# 公共工程生態檢核自評表

計畫及 工程名稱	水汴頭排水綠廊	改善計畫	設計單位	崇峻工程顧問有限公司
	工程期程	220 日曆天		監造廠商	崇峻工程顧問有限公司
	主辦機關	桃園市政府水務局	ว	營造廠商	
工程基	基地位置	地點:桃園市桃園 ( TWD97 座標 X: <u>27</u>	區汴洲里 768853.199 Y:280733.424	工程預算/ 經費(千元)	45,000 千元
本資	工程目的	· ·	加強指標系統、設施 休閒系統及南崁溪自		· 生態工法、觀景休憩設施,串聯
料	工程類型	□交通、□港灣、	·■水利、□環保、□水	<土保持、■ ;	景觀、■步道、□其他
	工程概要	位,暴雨或蓄水		也亦可維持医	已 Q2、Q5、Q10 及 Q25 之洪水 5洪功能。河道兩側灘地引流景 圍牆設施美化遮蔽。
	預期效益	營造河岸環境有 性。	助於在地意識復育及	民眾與自然理	<b>澴境互動,強化都會水生活多樣</b>
階段	檢核項目	評估內容		檢核事	事項
	<b>一、</b> 專業參與	生態背景人員	衝擊、擬定生態保育 ■是 本案依「 桃 技術服務」委託「亞	原則? 園市 108 年 :磊數研工程	蒐集調查生態資料、評估生態 度水環境改善輔導顧問團委託 顧問有限公司」及「觀察家生 階段之生態檢核作業
工程計畫核	二、 生態資料 蒐集調查	地理位置	區位:□法定自然保 (法定自然保護區包含	自然保留區、 、國家自然公	般區 野生動物保護區、野生動物重要 園、國有林自然保護區、國家重
定階段		關注物種及重要棲地	老樹或民俗動植物 ■是 <u>其他應與</u> □否	7等? 保育野生動华 C否有森林、 員之生態系統	水系、埤塘、濕地及關注物種?
階段	檢核項目	評估內容		檢核事	<b>事項</b>

# 附表 D-02 生態專業人員現場勘查紀錄表

### 附表 D-03 工程方案之生態評估分析

上游段濱溪植被與喬木

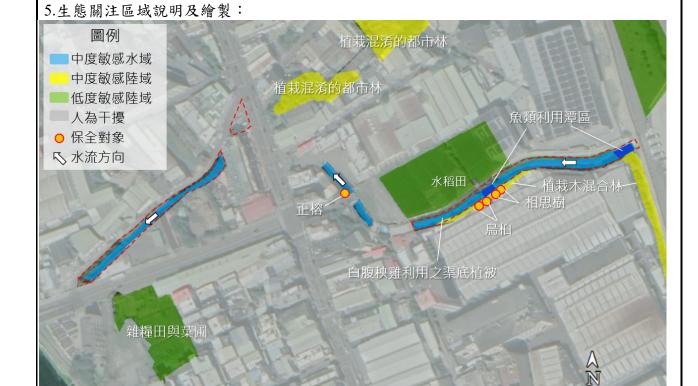
#	生態議題及保全對   象	生態影響預測	保育策略建議
1	保留喬木:相思	工程範圍容易影響護	(迴避)工程迴避大型喬木與左岸
	樹、烏柏、正榕	岸上原有的植被與橋	植木混合林。並列為保全對象,
		木,而影響附近鳥類之	標示於設計平面圖中。於施工前
		棲息地。	以警示帶或其他明顯標誌,標定
			保護範圍。保護範圍內若無施作
			必要應禁止機具車輛進入、避免
			堆置重物(大石、材料機具堆
			置、廢棄物傾倒等),不清除地
			表植物,不額外覆土。並納入施
			工自主檢查表中之追蹤項目供
			後續持續追蹤保留狀況。
2	上游右岸水稻田有	施工機具有機會動水	(減輕) 避免施工泥沙流入農
	機會吸引較多水域	田,施作時汙水泥沙可	田,農田列為保全範圍,標示於
	陸域生物利用	能流入農田	設計平面圖中。限制工程開挖、
			機具行經可擾動的邊界,並於施
			工前以警示帶或其他明顯標誌
			標定,避免機具誤入。
3	上游段兩處魚類棲	目前工程設計將潭區	(補償) 本計畫區內有 2 處跌
	息潭區	改為連續低矮固床	水工,配合現況上下游渠底高程
		工,潭區面積減少	將跌水工矮化,坡度設為 1:7,
			採分階方式設置於河道,每階寬
			長 1.5 m,深度為 40 cm,營造
			跌水深池提供生物避難空間。分
			階跌水可增加河道曝氣量,產生
			生物所需溶氧量;矮化固床工可
			改善目前横向阻隔較大原生魚
			類難以遷移拓殖之情形
			(補償) 從 0K+460 開始每 20 公
			尺新植塊石列,共計十處,可抬
			升水位,營造潭區環境增加水域
			生物利用空間
4	上游段渠底良好植	工程施作將移除現有	新設護岸以漿砌卵石為主增加
	被	渠底及護岸植被	孔隙增保留植物生長拓殖空
			間,渠底岸邊設計之汙水管線上
			回填空間植栽可設計栽種挺水
			之濕生植物,使目前生物利用棲
			地樣態能夠回復。
